RV. 289 GANG-/SYKKELVEG AMTMANNSVINGEN - LIERKROA, LIER KOMMUNE

**ARKEOLOGISK REGISTRERING FOR GANG/SYKKELVEG FRA
AMTMANNSSVINGEN TIL LIERKROA, LIER KOMMUNE.**

BUSSLOMME V/HUSEBY, ENDRET PLASSERING

ØK-KART CK 041-5-1
SIAKTENE INNTEGNET
PÅ "FRIHÅND", IKKE
INNMÅLT

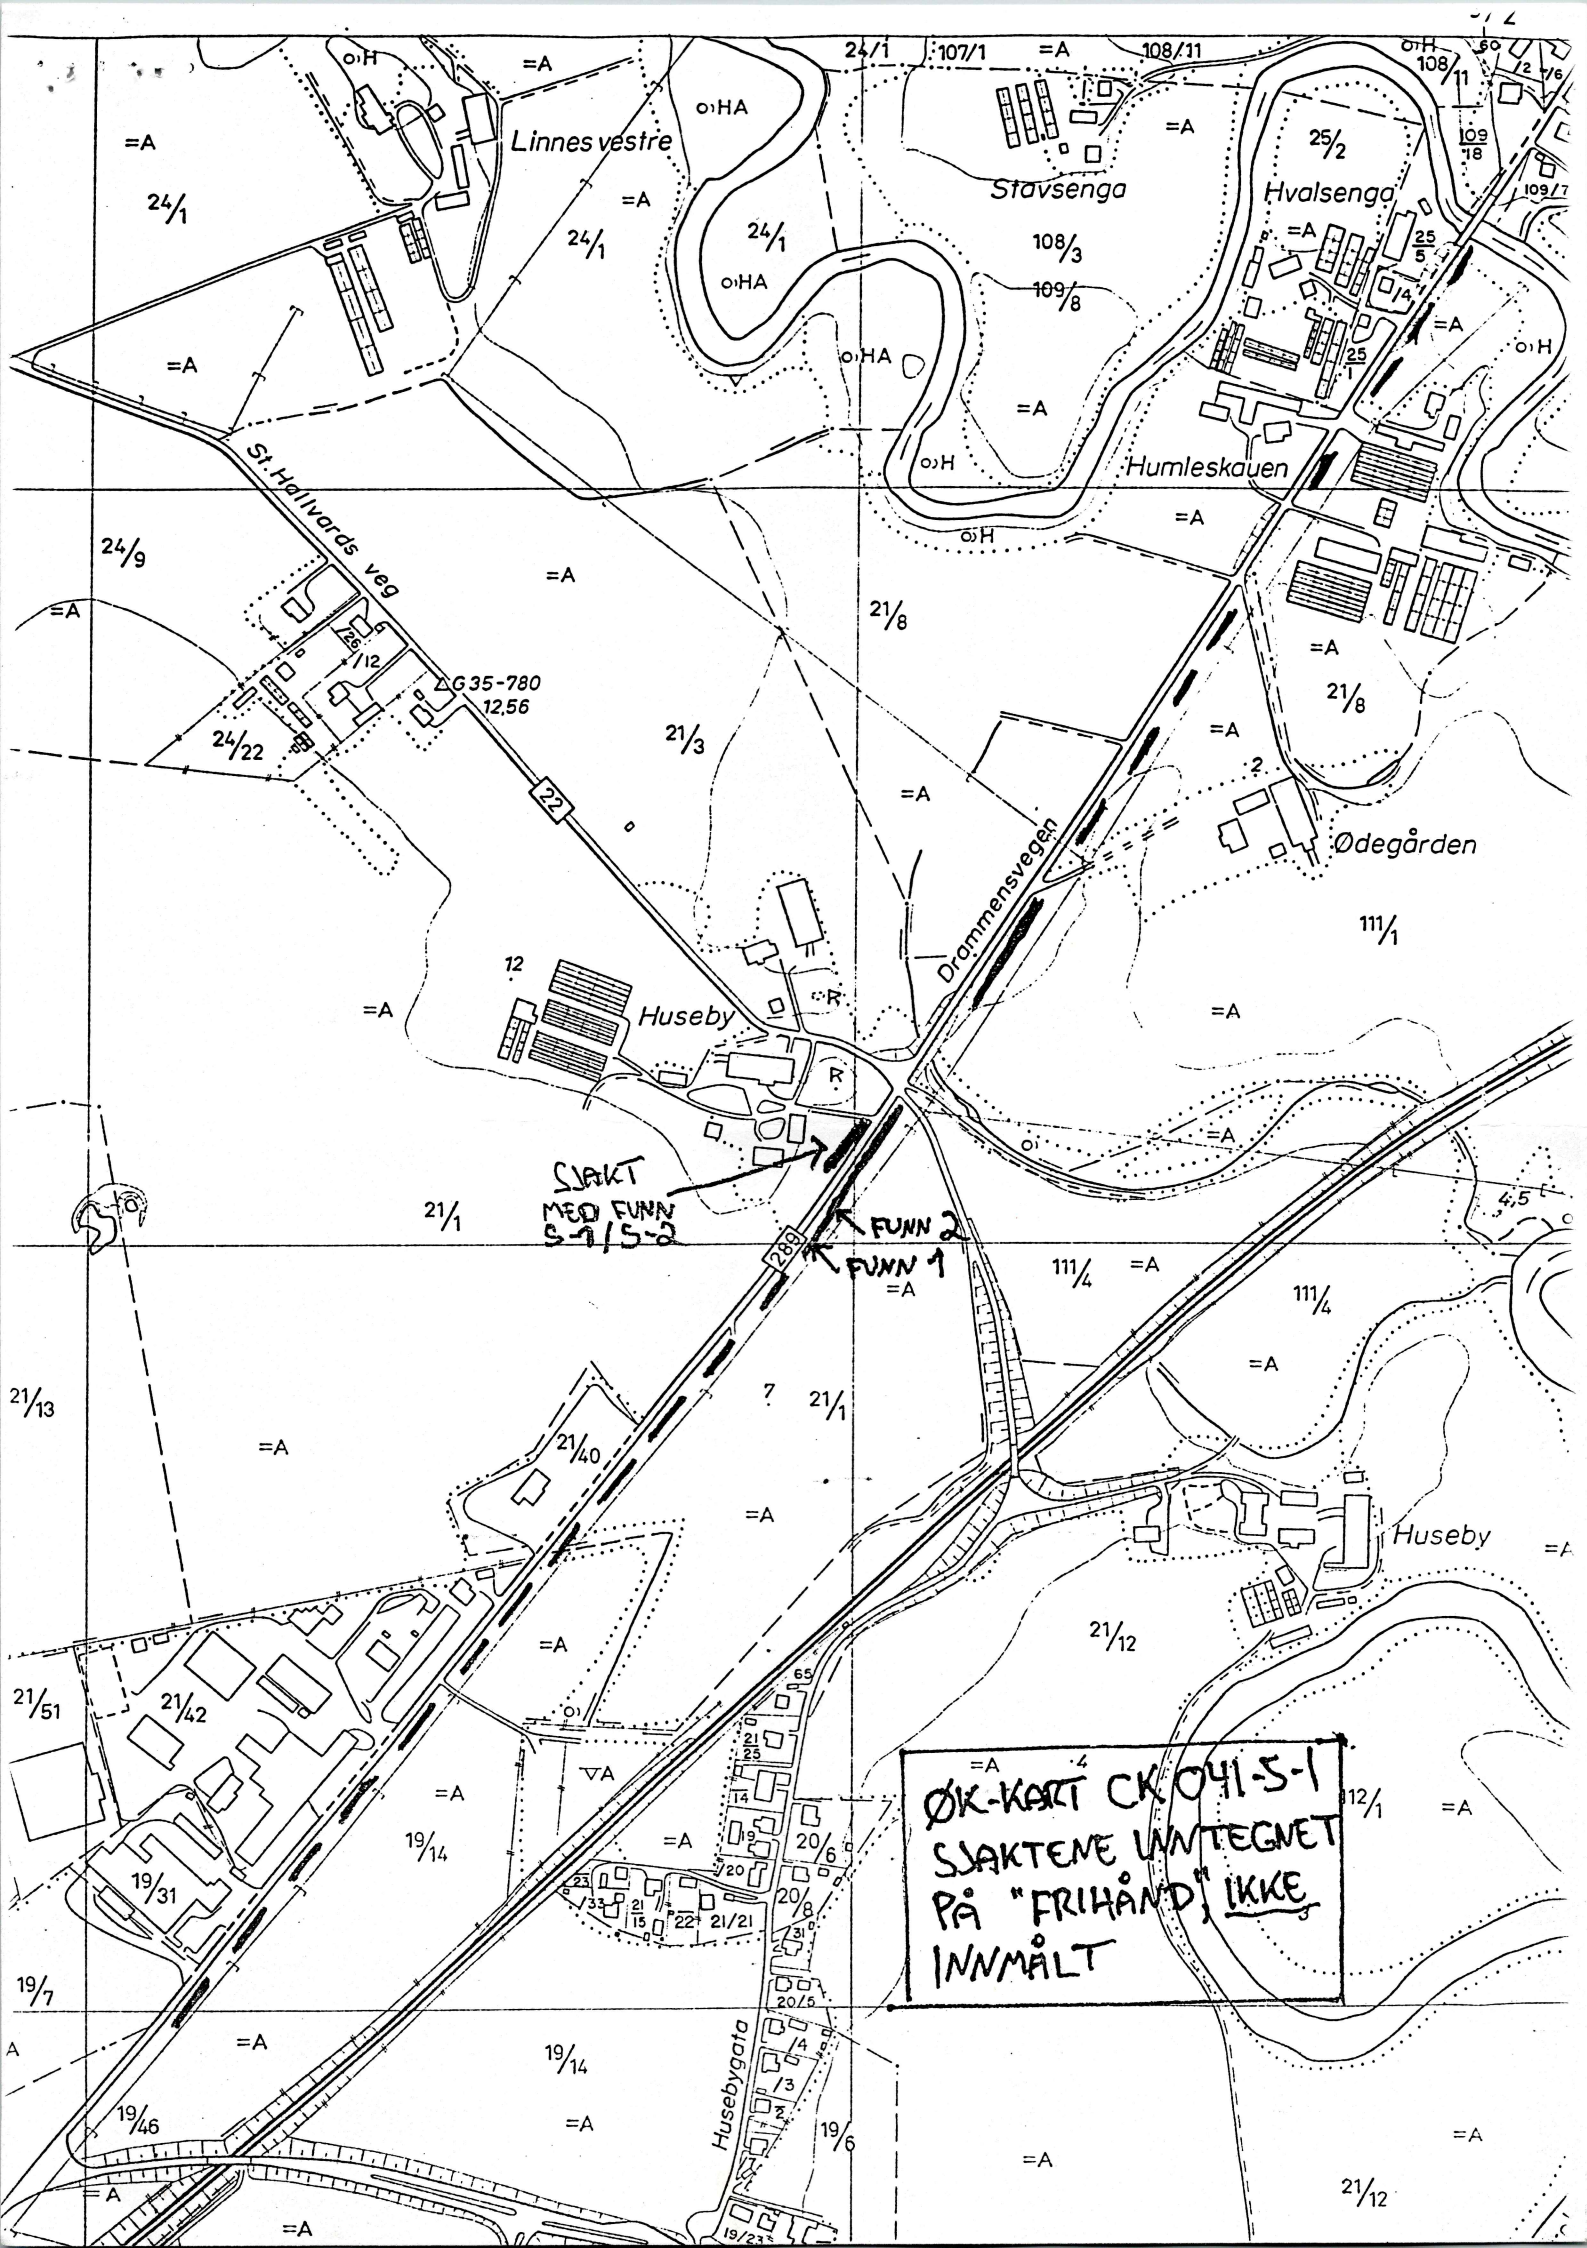
Det ble ikke funnet bosetningsspor eller annet i selve traseen for gang/sykkelvegen, men **det ble funnet to kraftige konsentrasjoner av kull i busslommen ved innkjøringen til Huseby gård fra Husebysletta (se kartavm.).**

Det ble gjort 2 løsfunn i åkerjorda. Funnsteder avmerket på ØK-kart.

PLANTEGNING 1:50
 HUSEBY GÅRD, 21/1
 LIER KOMMUNE, BUSKERVO
 SAKT I BUSSLØMME
 MED S-1 OG S-2.

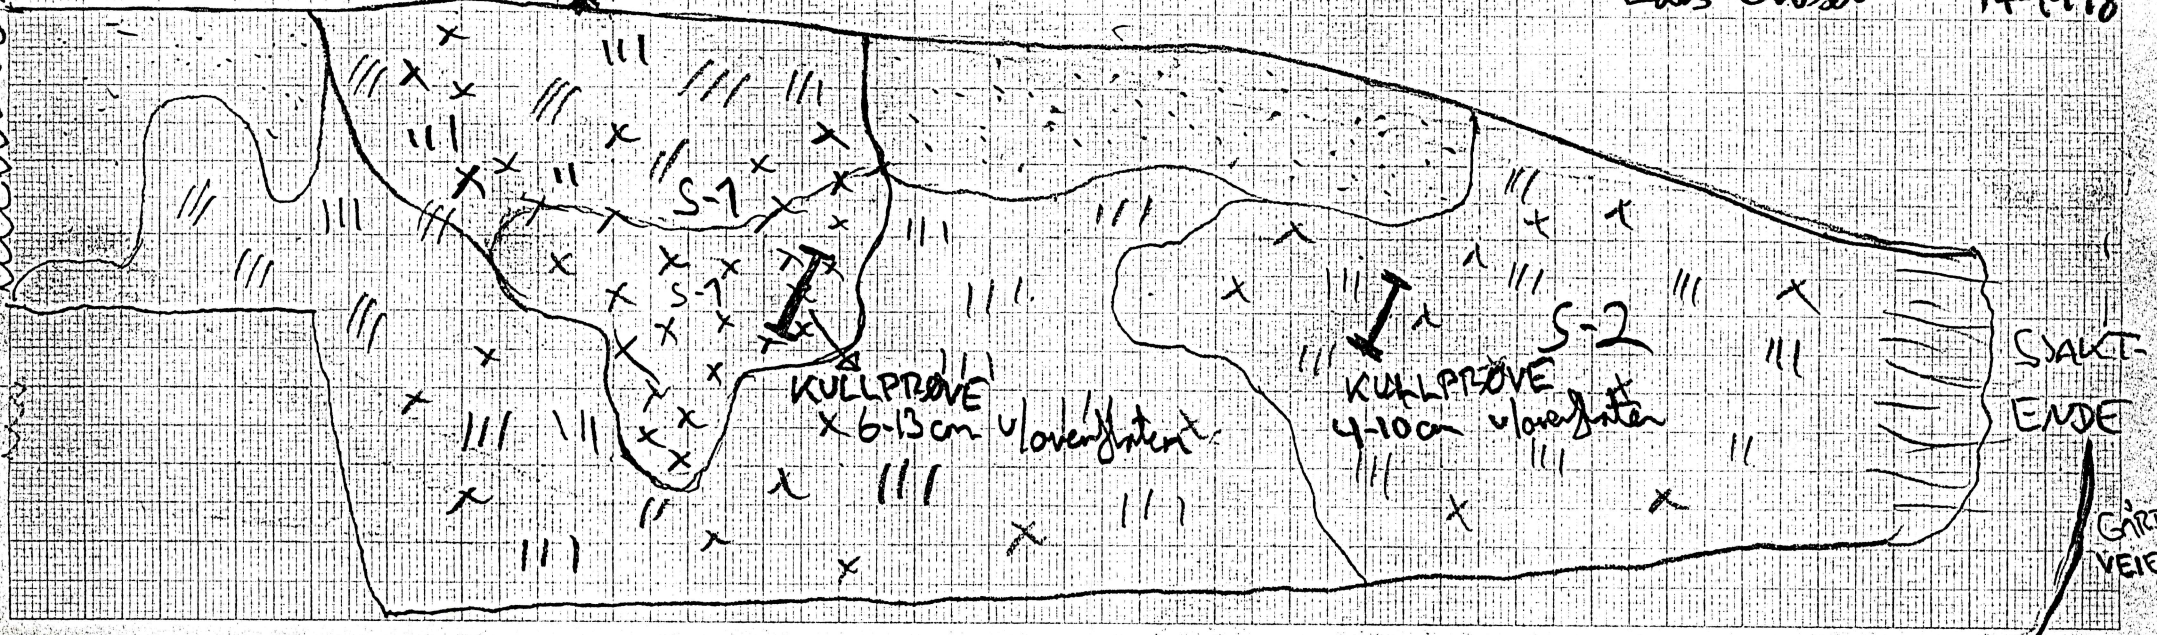
Kullkonsentrasjonene har navnene S-1 og S-2 (se plantegning i 1:50 vedlagt).

S-1 Strukturen er delvis sirkulær, hvor ytterkant av strukturen består av kull og kullbiter. Innenfor denne kullranden er det gjenfylt med humus. I SSØ er kullfeltet formet som en spiss ut mot veien. Her faller også terrenget noe.

Stikk med jordbor viste at kullaget i ytterkanten er 40-50 cm. dypt. I midten av strukturen er humuslaget på ca. 40 cm. over et kullag på ca. 10 cm i bunn.

Dette virker derfor å være en grop eller nedgravning. Det ble tatt ut en kullprøve (angitt på plantegning).

S-2 Denne strukturen har en klar avgrensning mot VNV. Strukturen fortsetter inn i sjaktveggene. Strukturen består av delvis sterkt kullblandet humus og sand. Dette kullaget er enkelte steder opptil 10 cm dypt, men er ujevnt i dybden. Mye røtter i området gjør opprensning og avgrensning vanskelig.

Det er også tatt ut kullprøve herfra (angitt på plantegningen). Det er få kullbiter, og det er tvilsomt om kullprøven inneholder nok kull.
